Monsieur le Maire  
Mairie de La Trinite sur Mer  
Place Yvonne Sarcey  
56470 La Trinite sur Mer

Le 1<sup>er</sup> juin 2018

## MODIFICATION N° 1 AU PLU DE LA TRINITE SUR MER

### REPOSE DE LA VIGIE

#### Les sous-secteurs d'aménagement:

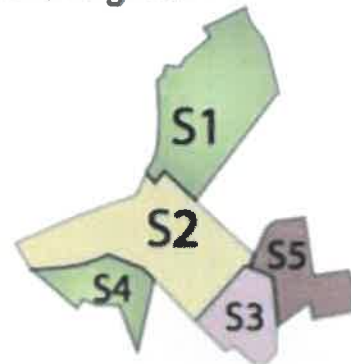
La commune de La Trinité-sur-Mer offre une qualité de patrimoine bâti relativement exceptionnelle et les nouvelles constructions prévues sur ce secteur clé de La Trinité doivent clairement s'en inspirer. La Vigie propose que soit précisé cet objectif dans les orientations d'aménagements et de programmation.

- La Vigie propose que l'orientation proposée pour ce sous-secteur 1 (p 33 orientations d'aménagements et de programmation) soit complétée comme suit :
  - L'architecture et la morphologie des nouvelles constructions s'inspireront des maisons de bourg, habitat balnéaire ou habitat vernaculaire (*type de construction très présentes sur la façade portuaire*), la charte d'embellissement prévue pour la section du vieux port devant s'appliquer sur ce secteur. (*En lien avec le bas de la page 20 des orientations d'aménagement et de programmation modifiées*).

- La Vigie propose que l'orientation proposée pour ce sous-secteur 4 (p 34 orientations d'aménagements et de programmation) soit complétée comme suit (à l'identique de ce qui est prévu pour le secteur 5) :
  - L'architecture et la morphologie des maisons s'inspireront des maisons de bourg, caractéristique en lien avec l'OAP Patrimoine

- Que ce secteur soit mieux défini en précisant :
  - La notion de bâti limité (peut-être en fixant un coefficient d'emprise au sol de ce secteur) ;
  - Ce qu'on entend par « bâti » et en indiquant par une rédaction claire la possibilité ou non de construire des logements. En effet, si sur la carte des secteurs (Page 12) apparaît le terme « résidentiel », on ne le retrouve pas dans le paragraphe « Orientations relatives aux sous-secteurs d'aménagement et à la programmation de logement », le « bâti » n'étant pas défini ;
  - Les objectifs du point de vue des possibilités de stationnement, ce volet « parking » devant faire l'objet, pour La Vigie, d'une étude globale sur l'ensemble de la commune.

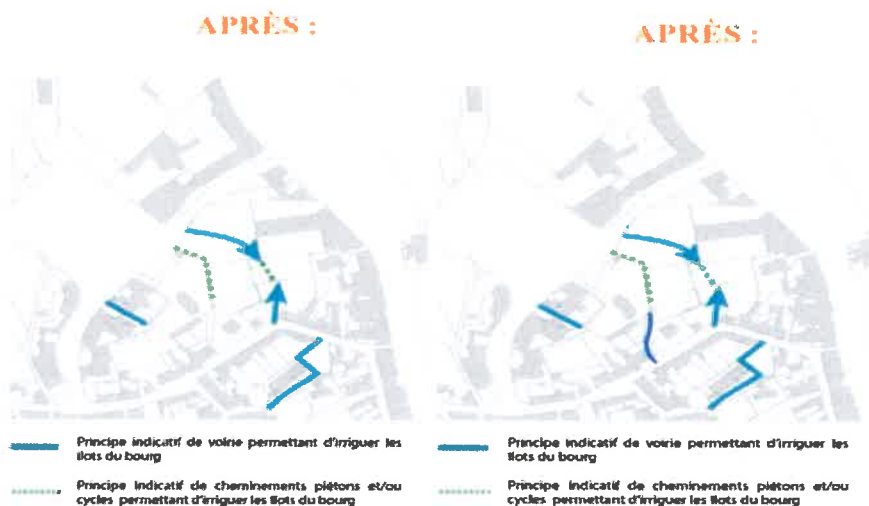
- **La Vigie n'est pas favorable à une dérogation de hauteur pour le collectif prévue le long de la rue du Voulien (article 10.2 du règlement et Page 33 du document orientations d'aménagement et de programmation) « Il peut être dérogé à cette règle des hauteurs maximales dans la bande des 15 mètres, uniquement pour le collectif prévu le long de la rue du Voulien, dans les règles définies au secteur 5 de l'OAP du Voulien. »**

- **En effet sur ce secteur, les constructions doivent prendre en compte la pente et une trop grande hauteur en bas de pente (rue du Voulien) se retrouvera automatiquement en haut de pente (rue des frères Kermorvant) avec le risque d'avoir des constructions bien plus hautes que celles du bourg.**

- **Au-delà de la bande des 15 mètres la hauteur n'est imposée que pour les dépendances : la Vigie souhaite que soit défini plus complètement la hauteur maximale au-delà de la bande 15m (proposition déjà formulée dans l'avis de La Vigie sur le PLU initial)**
- **Page 34 du document « orientations d'aménagement et de programmation » la règle de calcul de la hauteur mériterait d'être explicitée : « le calcul de la hauteur qui doit se déterminer au niveau du sol sur l'accès interne »**

Rappel des zones UP entre la Capitainerie et le Pont de Kerisper (non représentée la zone UP 3 du Môle Tabarly)

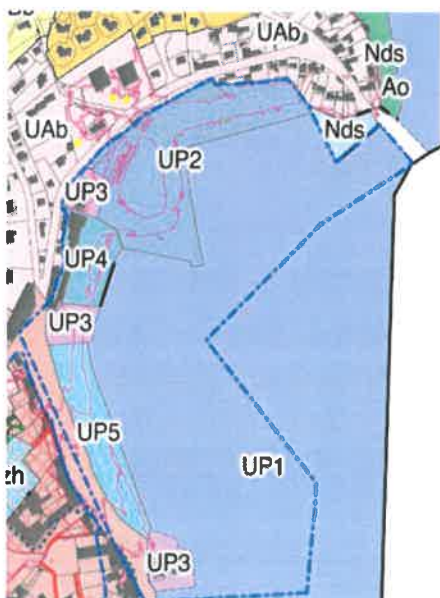
- **La Vigie ne peut donc partager le paragraphe d'introduction de cette section qui prévoit des constructions sur l'esplanade sans limitations** : Il s'agit également de prévoir la possibilité d'implanter des pavillons avec une architecture moderne et de qualité sur l'esplanade. Enfin il convient de prévoir également l'évolution des bâtiments avec la démolition et la reconstruction possible : Nous sommes ici au sein de l'espace urbanisé (page 25 du rapport de présentation) ».

- **La Vigie ne souhaite pas qu'il y ait de constructions sur l'esplanade**(espace UP 5 entre la capitainerie actuelle jusqu'à hauteur du carrefour de Kerpinette), à l'exception de la reconstruction de la capitainerie si celle-ci devait être démolie et à la condition que l'espace libérée par sa destruction soit prévu inconstructible au PLU(et que la Halle aux poissons ait été détruite). *(La vue perdue doit être compensée par une vue gagnée)*

- **Les hauteurs maximums prévus au règlement sont trop élevées pour que les vues soient préservées.** (Voir partie règlement ci-dessous)
- (ii) A plusieurs reprises il est fait état d'une étude « Port exemplaire » mais celle-ci n'est pas reprise explicitement dans les documents du PLU. Si cela pouvait se concevoir lors de l'élaboration du PLU initial puisque cette étude était en cours de finalisation (page 8 du Projet d'aménagement et de développement durable initial) il est dommage qu'elle ne soit pas jointe pour cette modification n°1 du PLU.

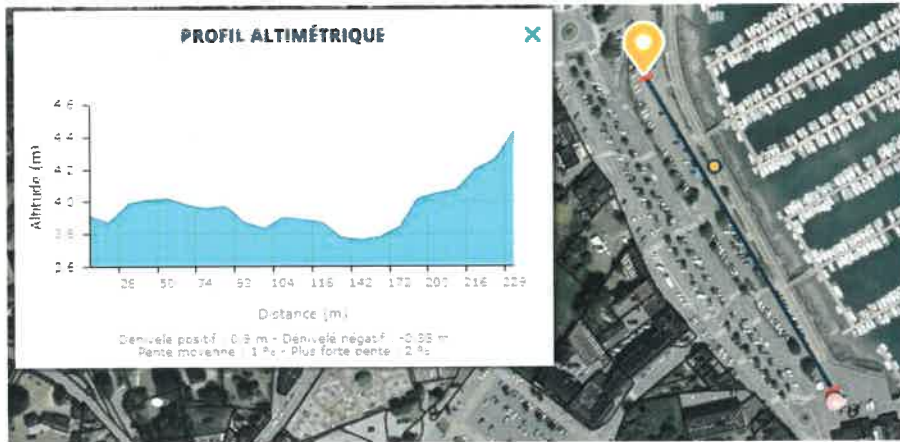
**La modification est d’importance puisqu’avant pour ce secteur était simplement indiqué : aménagement de l’espace public.**

Les dispositions particulières du PLU initiale applicables à ce secteur UP 5 précisait que les aménagements de l’espace public permettaient également l’accueil d’un marché et des stationnements liés aux besoins de l’exploitant du port. **Il n’était donc pas question de construction sur cette esplanade.**

- La rédaction de cet article donne la possibilité de construire sans limite sur cette zone ;
- La Vigie ne souhaite pas qu’il y ait de constructions sur cette esplanade à l’exception d’un éventuel déplacement de la capitainerie sur l’esplanade selon les conditions énoncées au point (i) ci-dessus et sur une surface maximum définie ;
- **Cette esplanade doit être réservée principalement au stationnement, à la promenade sur les quais avec des espaces séparés piétons/cyclistes ; de plus il convient de souligner que cet espace doit également accueillir les usagers du port qui doivent pouvoir facilement accéder à leur bateau ;**
- Quant à la salle événementielle, elle ne peut être implantée sur le domaine public maritime, donc pourquoi la faire encore figurer pour la zone UP 1 ?

**Exemples de conséquence avec les hauteurs prévues môle Tabarly**

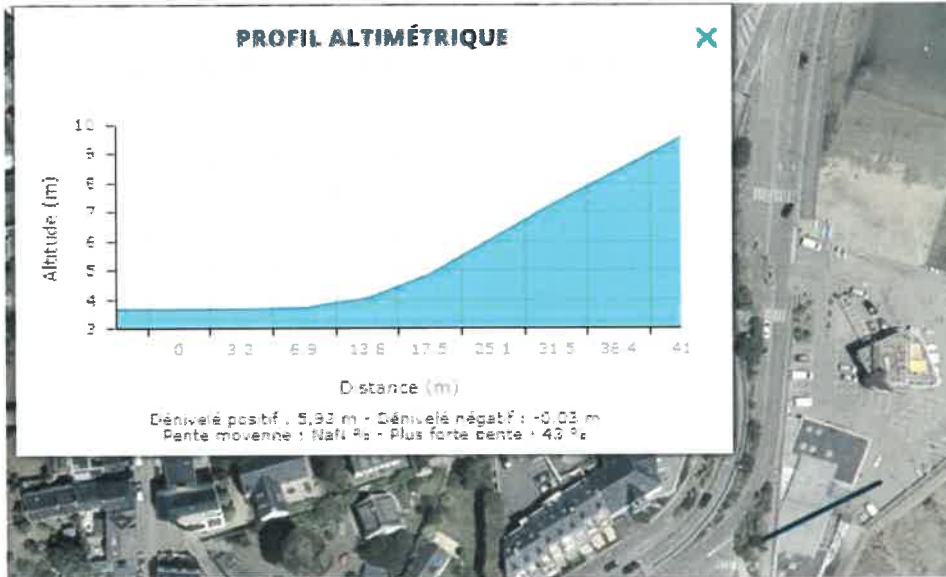
Ci-dessus le profil altimétrique du segment bleu :

- 3,60 m côté chenal et 9,80 m à l'ancre des Américains
- Une hauteur de 8 m autorise donc un bâtiment avec un toit à une altitude de 11,60 sur 30% de la surface du bâtiment soit 1,80 m au-dessus de l'ancre.

Ci-dessous le profil altimétrique du segment bleu :

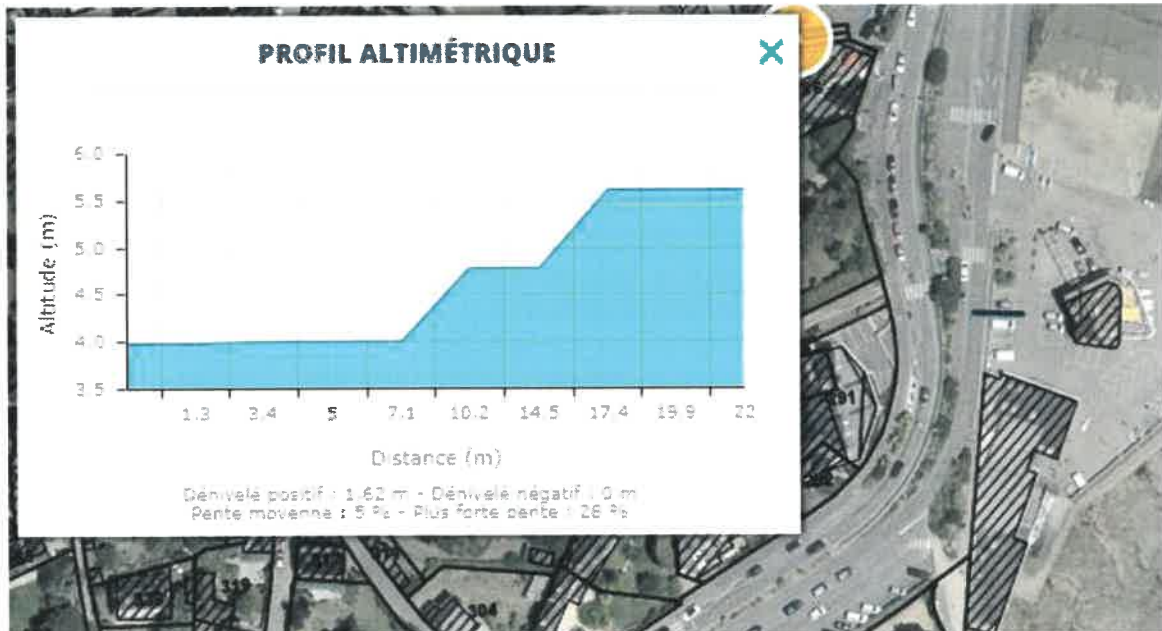
- 4 m côté étage et 5,60 m sur la rue.
- Si une extension est réalisée entre le bâtiment actuel et le segment bleu, la hauteur du bâtiment pourrait atteindre 10 m ou 12 m soit à ce niveau un mur de 4,50 m ou de 6,50 m le long de la rue.
